資料番号	RFS耐震0067R2
提出年月日	令和2年7月2日

リサイクル燃料備蓄センター
使用済燃料貯蔵事業変更許可申請
火山影響評価
(指摘回答)

コメントリスト

番号	指摘日	コメント内容	ページ番号
1	令和2年2月14日 第336回審査会合	恐山の火山ガス分析について、ガス水比100%及びその注釈の記載を再検討すること。	P42
2	令和2年6月22日 ヒアリング	先行審査実績等を参考に、十和田・八甲田山の活動性に係る資料を追加すること。	P75～P79

3. 2 火碎物密度流・溶岩流の影響評価 (恐山の火山ガス分析：当社実施)

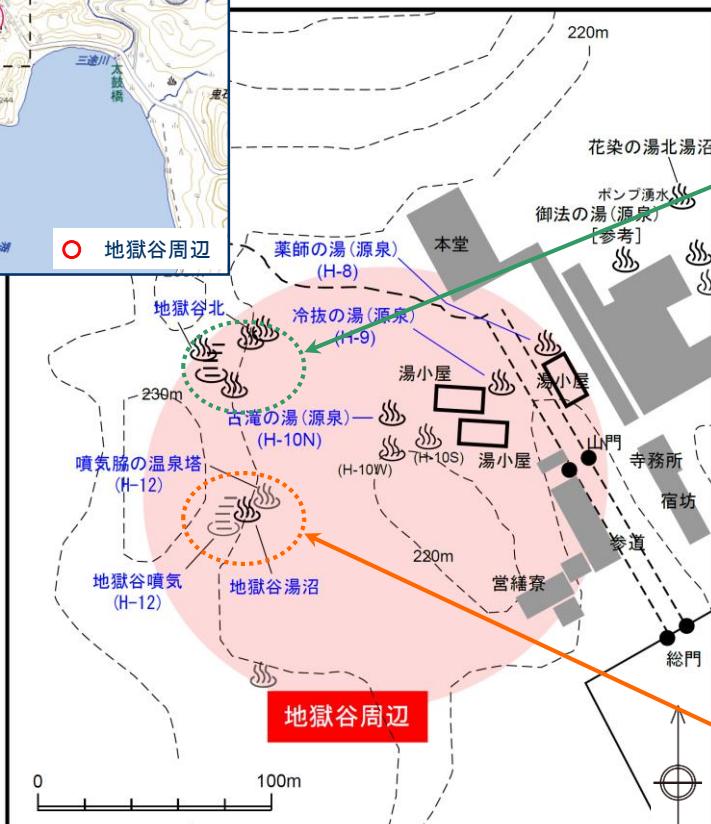
コメント1

- 12年の分析結果を通じて、噴気温度は100度以下であり、そのガス組成から沸騰泉・温泉ガスに分類される。
- この結果から、恐山においては、典型的な熱水活動が継続しており、マグマ由来の火山ガスの発生は認められない。

※温度条件や噴気の勢い等の影響により、噴気中の水蒸気が採取前に凝縮したものと推定され、採取容器内の水分量が少なく定量できなかった。なお、ガス水比は水蒸気を除いた火山ガス組成に影響を与えない。

十和田・八甲田の活動可能性について(地震波速度構造)

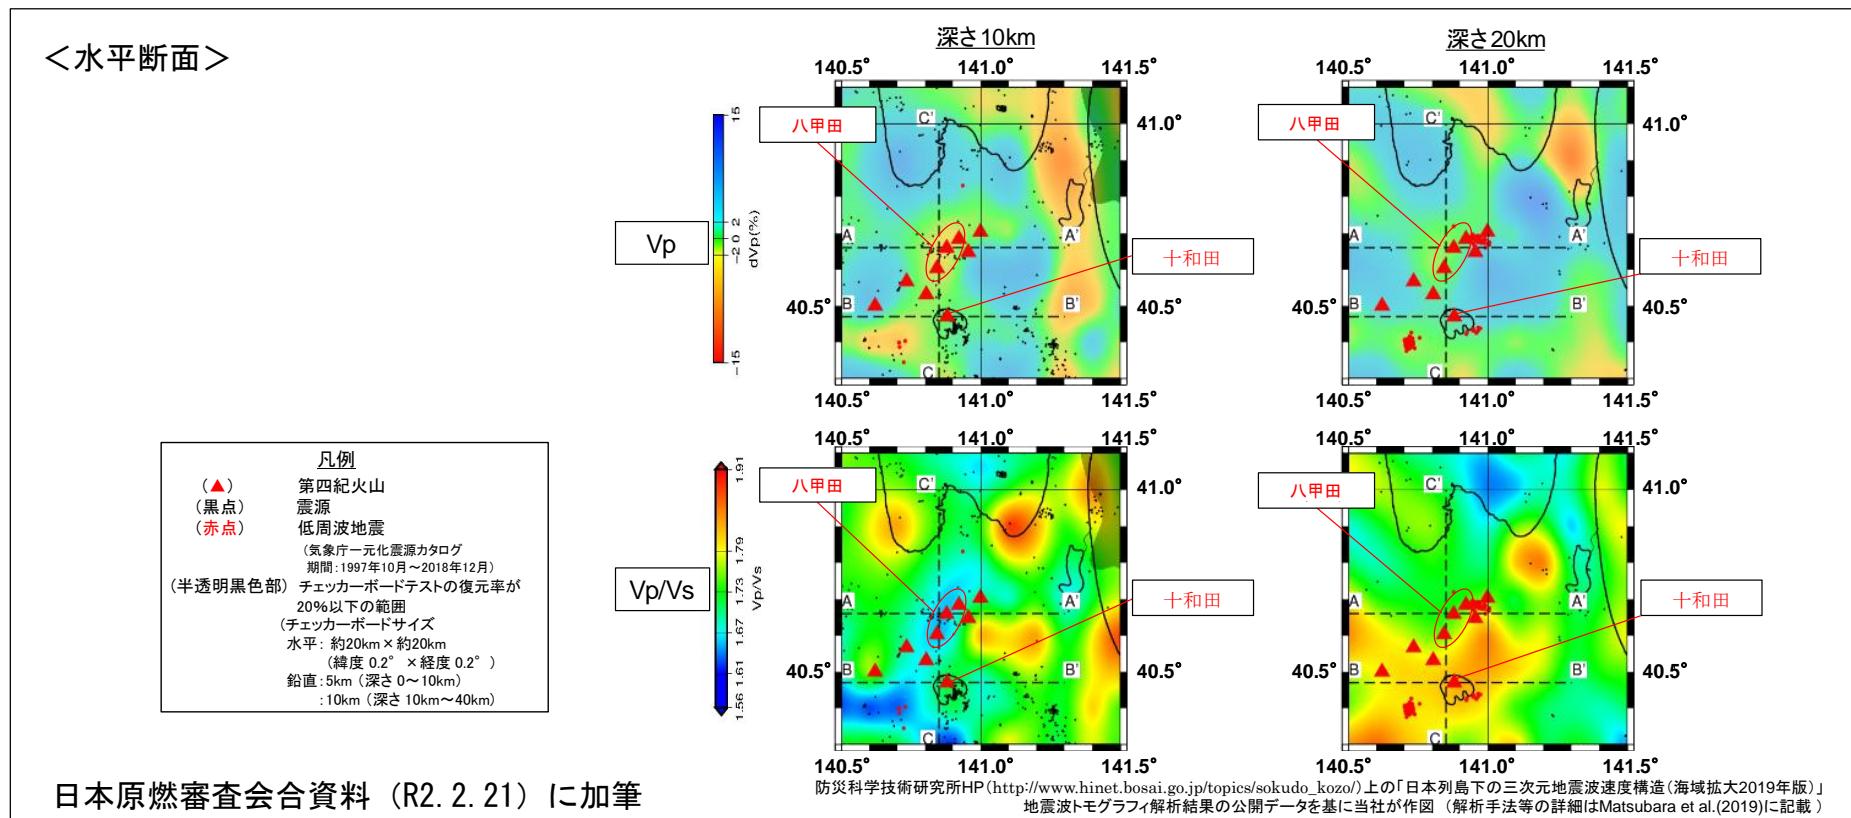
コメント2

- 防災科学技術研究所Webサイトにおいて、「日本列島下の三次元地震波速度構造（海域拡大2019年度版）」として、日本全国を対象とした地震波トモグラフィー解析結果を公開している。
(解析手法等の詳細はMatsubara et al., 2019に記載)
- 十和田、八甲田直下の上部地殻内（約20km以浅）には、マグマ等の存在を示唆する顕著な低Vpかつ高Vp/Vs領域は認められない。

北東北の三次元比抵抗構造

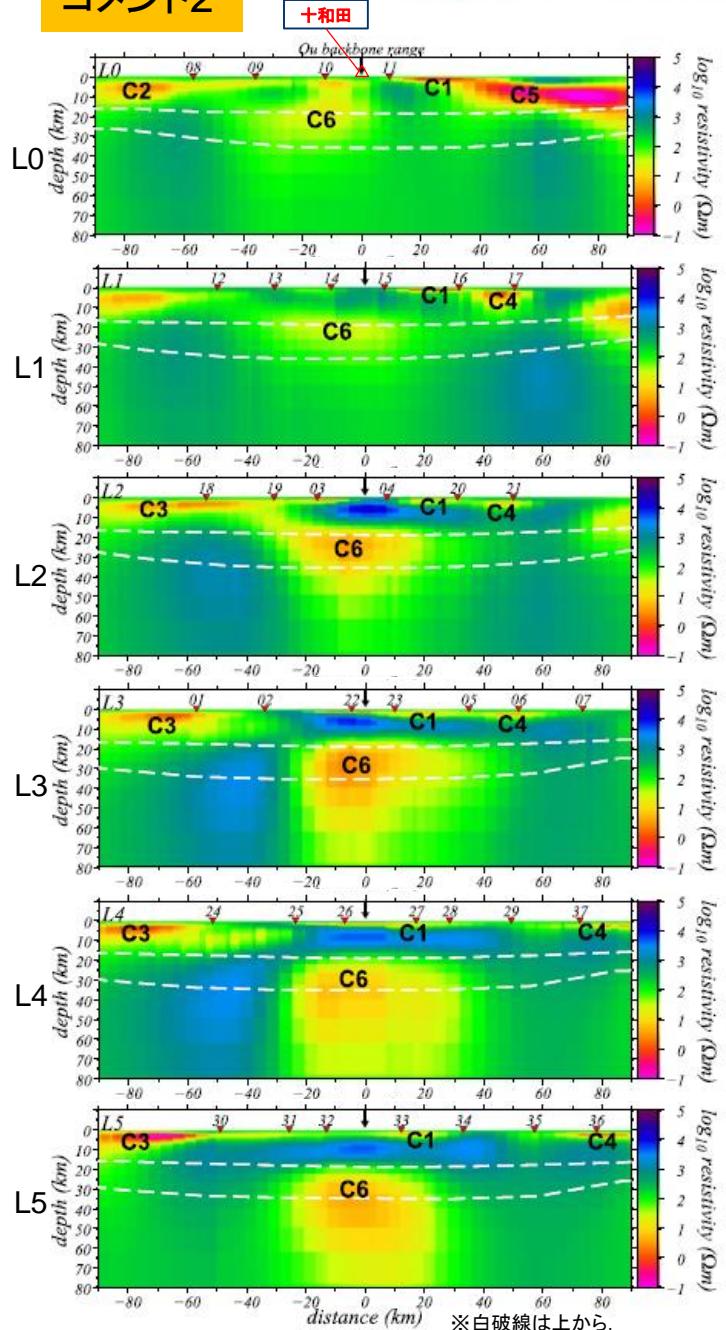
コメント2

- 深さ10km～12kmにおける水平断面(b)には高比抵抗領域が広く分布しており、顕著な低比抵抗領域は認められない。
- 水平・鉛直断面図より仙岩地域付近(L2～L5)の下部地殻及び最上部マントルには、マグマもしくは高塩濃度流体またはその両方を示唆する顕著な低比抵抗領域が認められるとされている(Kanda and Ogawa, 2014)が、十和田直下(L0)には同様な構造はみられず、顕著な低比抵抗領域は認められない。

八甲田の活動可能性について(比抵抗構造)

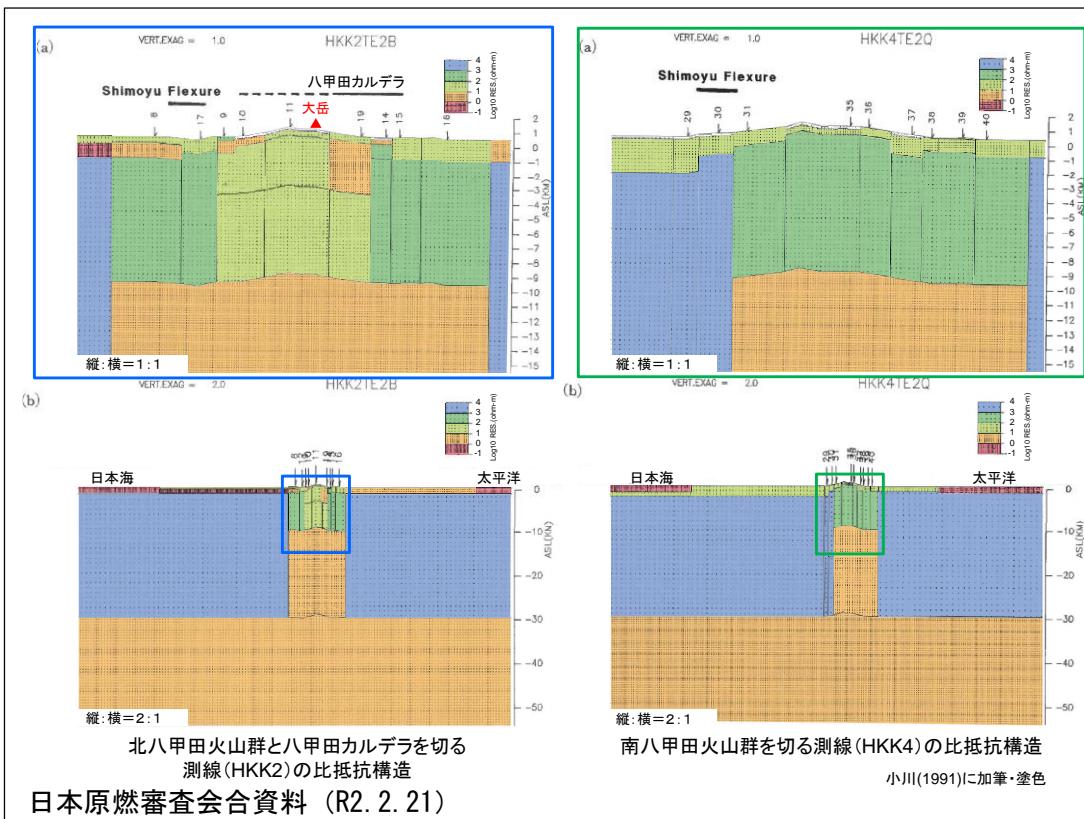
コメント2

- 小川(1991)によれば、周期64秒では海峡効果を受けるが、調査域の東半分では北向き成分が小さく、深部に低比抵抗異常の存在が示唆される。
- また、周期1/8秒では、八甲田温泉(HKK)付近と下湯温泉(SMY)から十和田温泉(TWD)方向へ北西—南東方向の地熱兆候に沿って延びる低比抵抗帯が認められるが、インダクションベクトルでは北西—南東方向の低比抵抗帯を追跡できないことから、局所的な浅部の低比抵抗をたまたまサンプリングしていることによる可能性が高いとしている。

- 八甲田の深度10km以浅に顕著な低比抵抗領域は認められない。
